*Oggetto:* **ENI S.p.A. Raffineria di Taranto - Progetto Tempa Rossa. Istanza di verifica di ottemperanza della condizione ambientale art. 1 lett. C n. 5 contenuta nel Decreto VIA/AIA n. 573 del 27 ottobre 2011 e ss.mm. e ii., rilasciata dal Ministero dell'Ambiente e della Tutela del Territorio e del Mare.**

**Trasmissione della Relazione descrittiva dell'intervento proposto per il miglioramento dell'assetto paesaggistico del complesso monumentale di Santa Maria della Giustizia.**

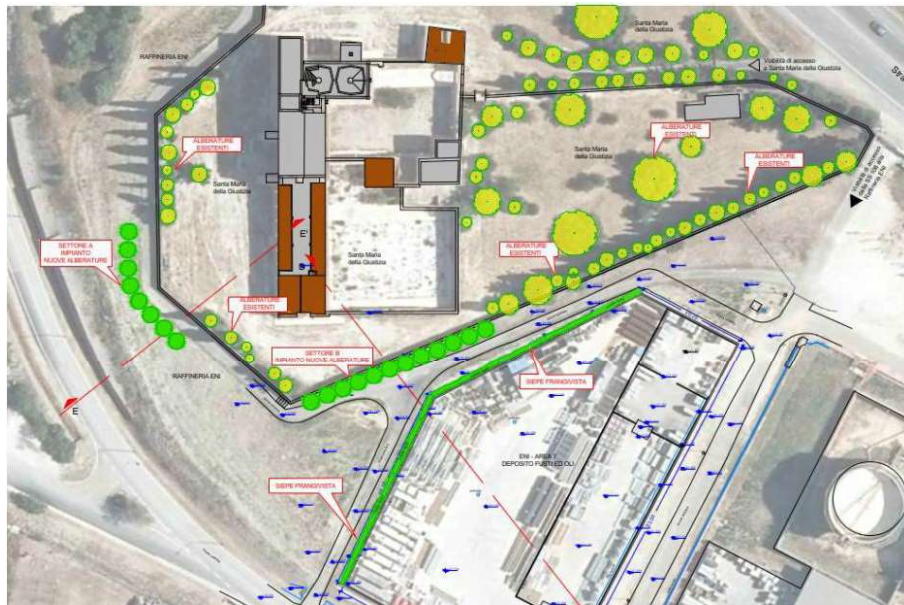
- **considerato** che l'intervento di mitigazione proposto può essere migliorato incrementando l'estensione dei filari di vari tipi di cipressi, eventualmente inframmezzati da eucalipti (che garantiscono una rapida crescita ed una buona resistenza al vento, soprattutto rispetto a quella della siepe frangivista), sia lungo il recinto del complesso monastico, sia lungo tutto il confine dell'area dei serbatoi ENI prospiciente la strada statale 106 ionica, come indicato nella planimetria e nello schema seguente:

- modificare il progetto proposto per di miglioramento dell'assetto paesaggistico dell'area, incrementando l'estensione dei filari di alberi sempreverdi di alto fusto (cipressi, australian e/o altri alberi mediterranei di alto fusto, sempreverdi di rapida crescita e buona resistenza al vento), da disporre come da indicazione grafica, al fine di dissimulare la presenza dei serbatoi e così migliorare l'assetto dell'area dal punto di vista paesaggistico, in adempimento della prescrizione di cui all'art. 1 lett. C 5 del Decreto VIA/AIA n. 573 del 27 ottobre 2011 e ss.mm. e ii.

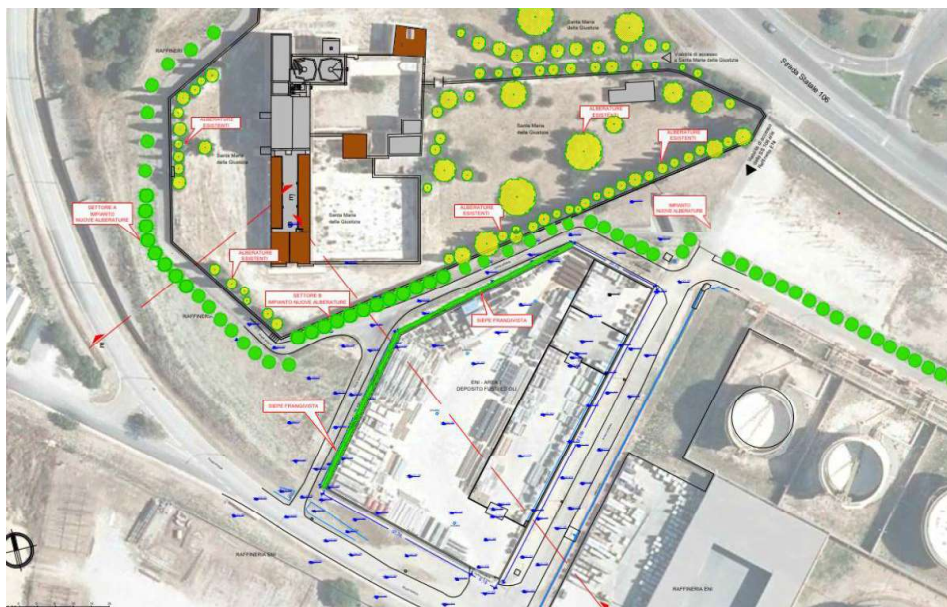
- **preso atto** che l'intervento di miglioramento dell'assetto paesaggistico prevede la piantumazione di due filari di cipressi (ad integrazione di quelli presenti all'interno del recinto del convento) e di una siepe lungo il confine dell'Area 7 - Deposito fusti ed oli", come indicato nella planimetria seguente:

- **preso atto** che è necessario restituire quanta più possibile dignità e decoro alla zona adiacente al complesso monastico, pur nella consapevolezza che qualsiasi intervento di mitigazione dell'impatto visivo dei serbatoi mediante schermi arborei non potrà dissimulare lo stridente contrasto di scala tra l'edificio monumentale e l'imponenza dell'insediamento industriale, in particolare dei serbatoi e delle ciminiere circostanti;
